# Prezentace – část „C“ - k projektu Nástavba 3.NP budovy „A“ ZŠ Čerčany

Prezentace pro ZO Čerčany  
24.11.2024

Školní jídelna – ZŠ Čerčany,  
ZŠ Čerčany, Sokolská ul. č. 180

**ČÁST C**  
**Otázky k projektu**  
**„Nástavba 3.NP**  
**na pavilonu „A“ ZŠ Čerčany“**

### 3/6 Schéma a funkce rekuperačního výměníku:

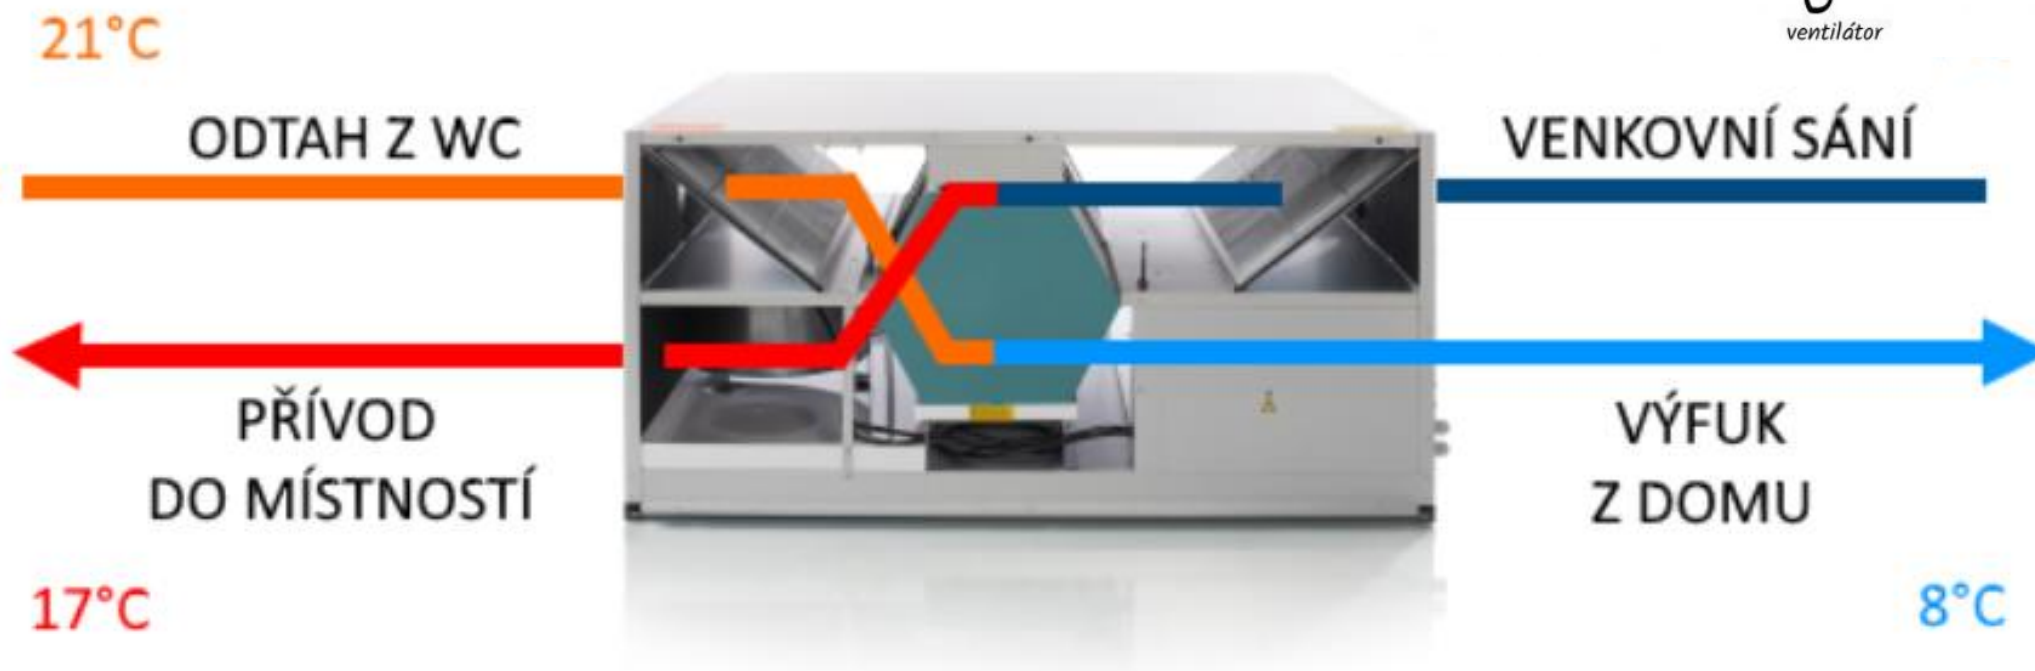
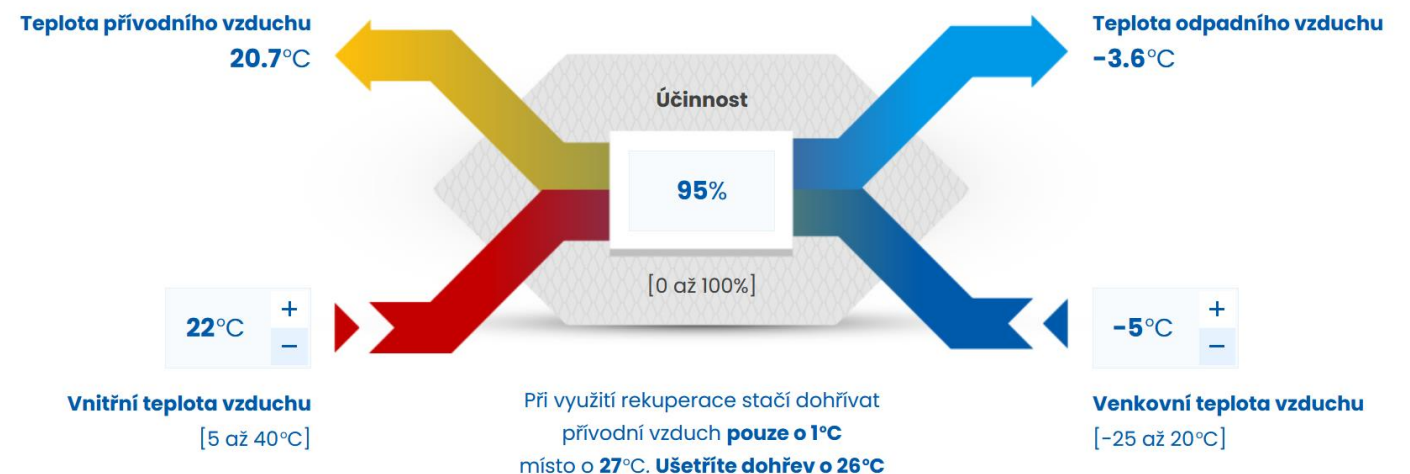
- **Rekuperace propojená do jednoho systému roznese viry z jedné třídy do všech tříd napojených na systém.**

Rekuperátor je protiproudé zařízení, kde se vzduch přiváděný a odváděný NIKDY nesmíchají, pouze se předá teplo přes teplosměnnou přepážku (s velmi vysokou účinností předání tepla – i nad 90%).

Větve s čerstvým vzduchem tlačí čistý vzduch do každé učebny, vzduch je pak z místnosti odváděn do větrací jednotky. Vzduch nasávaný z exteriéru je filtrovaný jemnými filtry (které je třeba min. 2x ročně vyměnit za čisté – pokud není budova u nějakého prašného zdroje). Vzhledem ke garantovanému značnému obměňovanému objemu větracího vzduchu je přítomnost možných škodlivin ve vzduchu výrazně menší než v případě nevětraných učeben. Jsou k tomu dlouholeté zkušenosti ze základních i mateřských škol i ohledně nemocnosti respiračními chorobami. Vzduch prochází ve větrací jednotce jemnými filtry (omezení prachu, pylů, znečištění z okolí apod. – výhodné i pro větrání kvůli covidu a dalším virovým nákazám šířeným vzduchem!). K tématu existují odborné publikace (např. z ČVUT Doc. Vladimír Zmrhal: Větrání škol)

**6/6** Z praxe: Zajištění řízeného větrání ve škole - ZŠ Kostelní Lhota – příklad:  
Jak je to s koncentrací CO<sub>2</sub> před a po instalaci nuceného větrání?

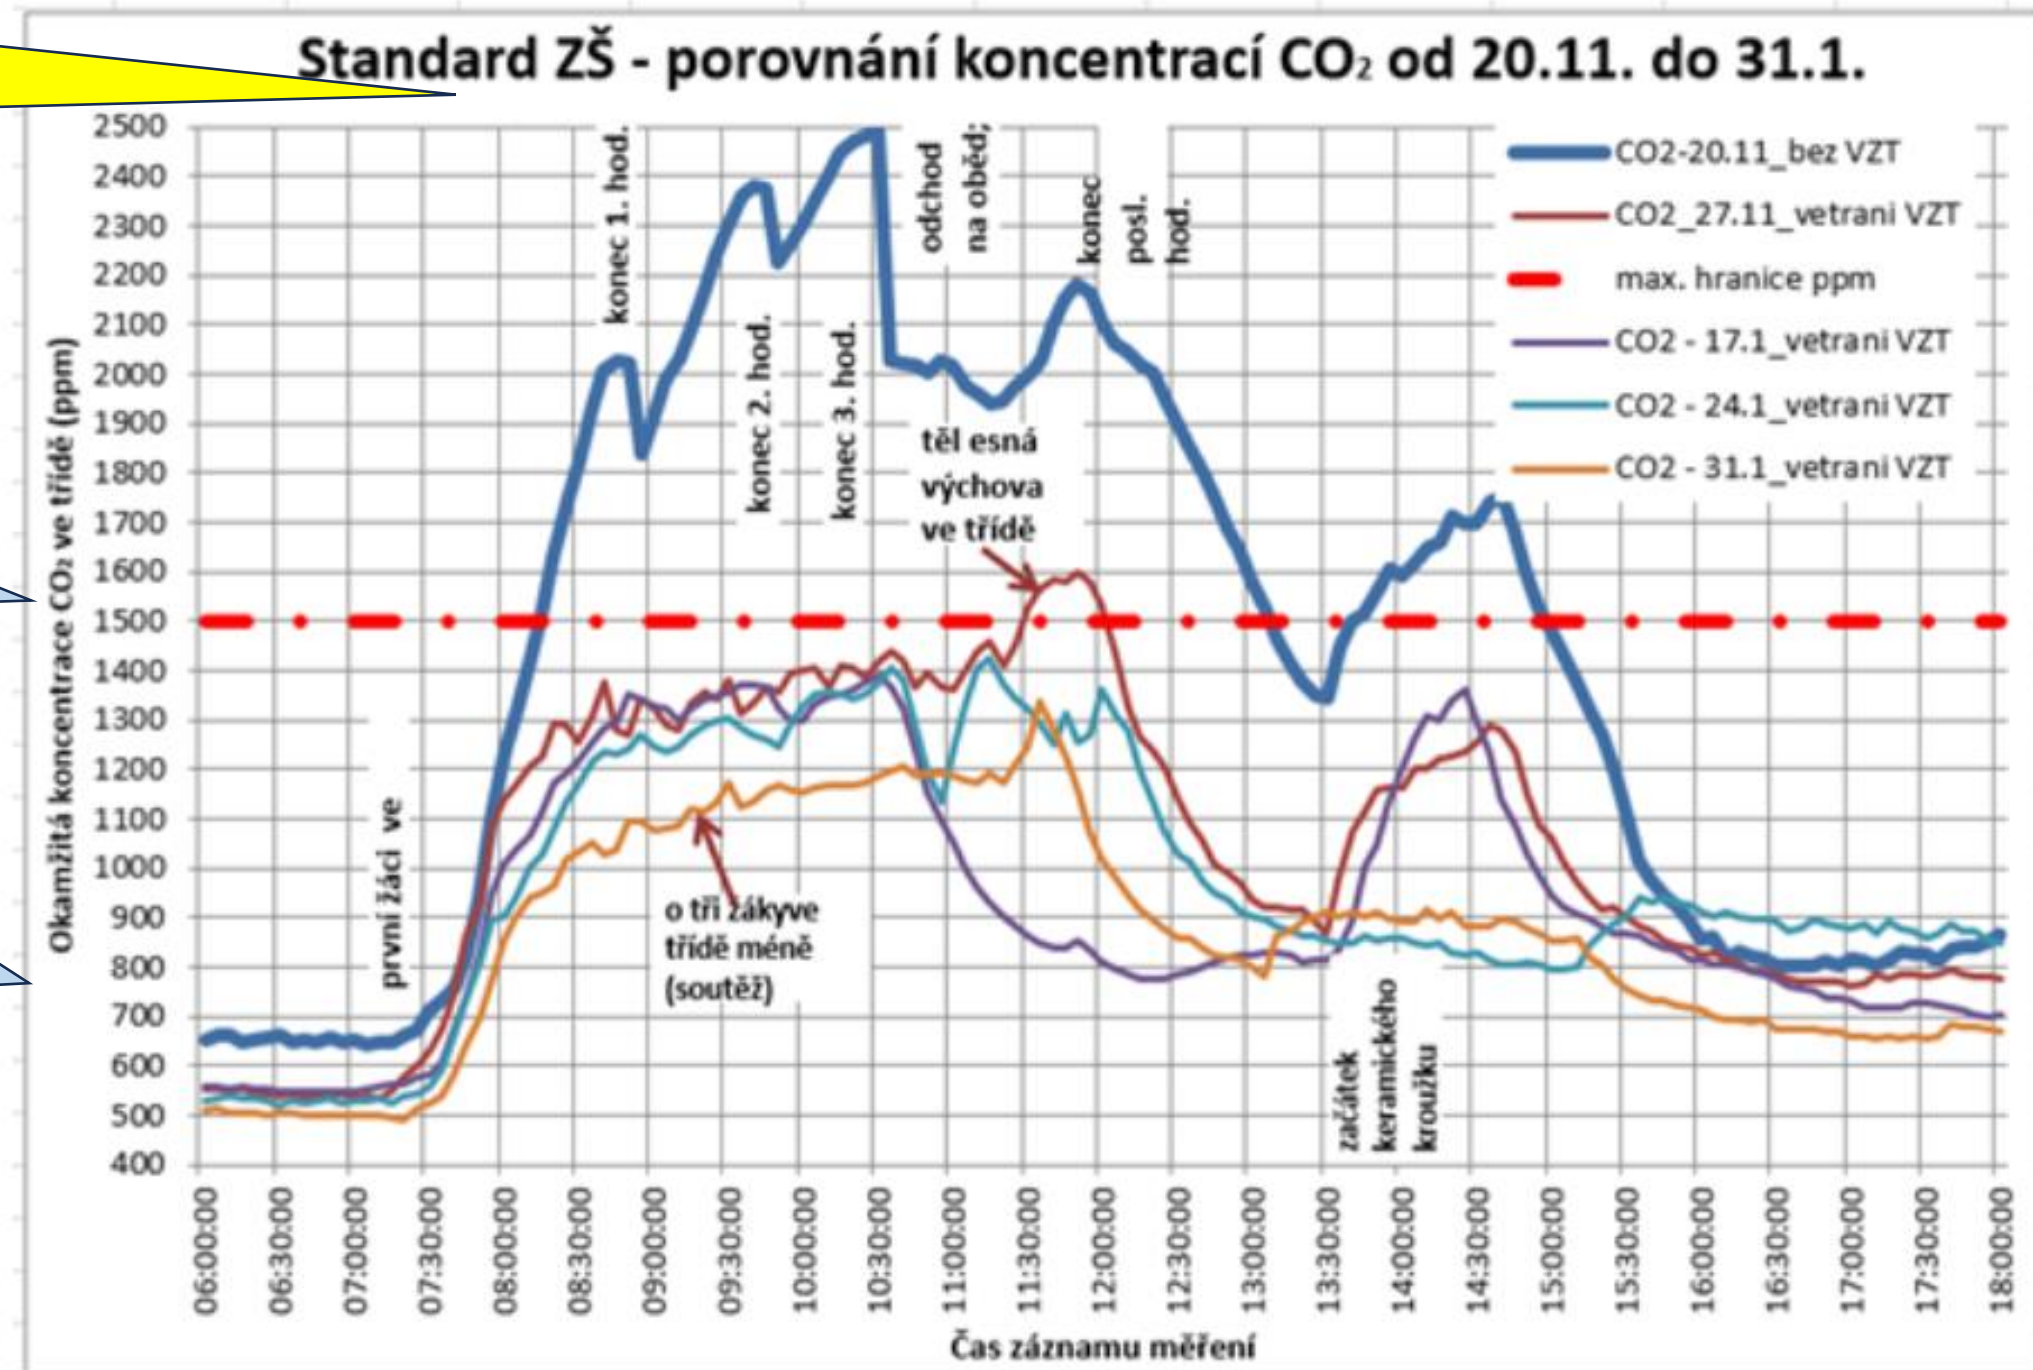
- *Rekuperace propojená do jednoho systému roznese viry z jedné třídy do všech tříd napojených na systém.*

Zdravotně nezávadnou úroveň CO<sub>2</sub> nelze zajistit větráním pomocí oken nebo čističkami vzduchu:  
**(VŮBEC)**

Děsivé překročení  
 hyg. limitů pro lidi  
 2 500 ppm CO<sub>2</sub> /  
 Stav bez VZT: 20.11.

Max. hranice  
 hyg. limit pro lidi  
 1 500 ppm CO<sub>2</sub>

S větráním VZT  
 není problém  
 (vyjma tělocviku  
 přímo ve třídě,  
 to nebylo v projektu  
 asi zvažováno, že by  
 se cvičilo ve třídě)
